E39 Bue-Ålgård

Detaljregulering

PlanID 202001

Merknadsbehandling av innspill og uttalelser til planarbeidet

Figur 4 Utklipp av vedlegg til saksframlegg i Bjerkreim kommune.

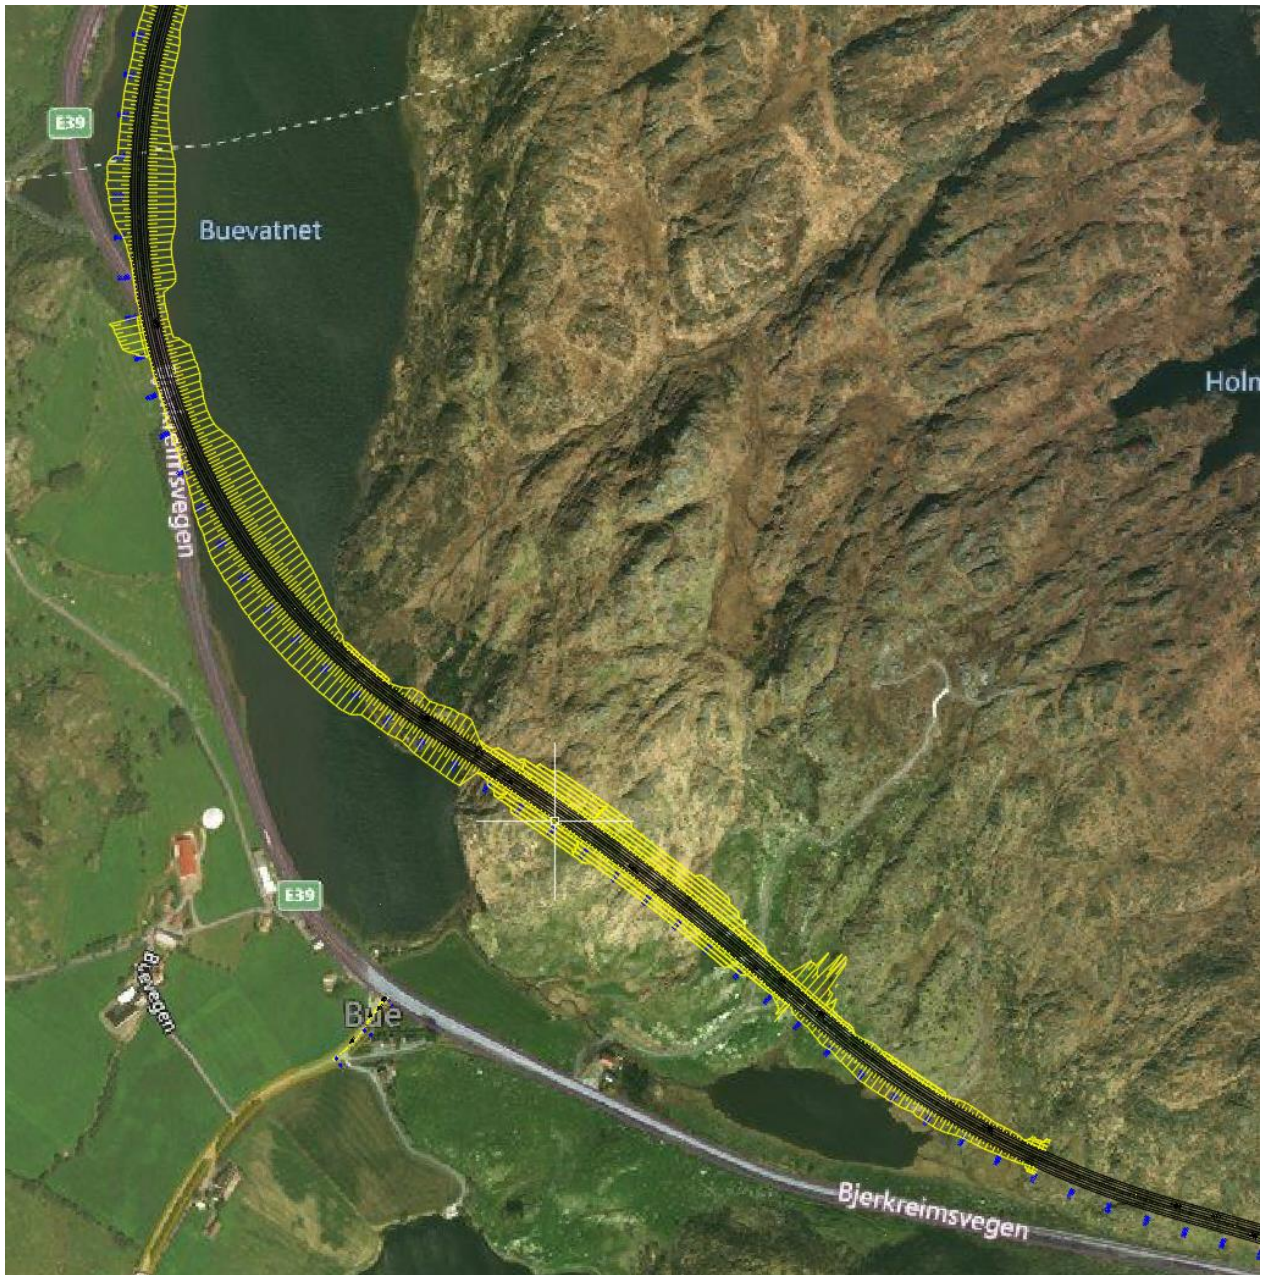
Bue: Alternativ kryssplassering og utfylling i Kydlandsvannet
Dersom en finner det nødvendig å redusere planlagt utfylling i Kydlandsvannet, så vil vi be om at en vurderer en kryssplassering som i skissen nedenfor.

Vegen flyttes til nordsiden av Runatjørna og vidare ut på neset som stikker i ut i Kydlandsvannet. Videre over Kydlandsvannet i en kombinasjon av bro og fylling.

Det ligger til rette i landskapet for å etablere en slik løsning, hvor en lager en skjering som illustrert ovenfor. Videre at en tilpasser for at en legger en rundkjøring med kryssfunksjoner på ytterkantene av skjeringen. Med denne plasseringen går vi ut frå at en kan redusere betydelig på nødvendig utfylling i Kydlandsvannet.

For vidare trase mot Kydland ser vi for oss at en kan ha to alternativ. En kan velge å la den nye E39 følge dagens E39 vidare mot Kydland. Og at dagens E39 flyttes litt opp i skråningen. Eller at en velger å føre den nye E39 over dagens E39, litt opp i skråningen og vidare mot Kydland.

Nye Veier har sammen med rådgiver COWI vurdert dette traseforslaget, og konstruert en veilinje i tegnet det opp i veiprogram.
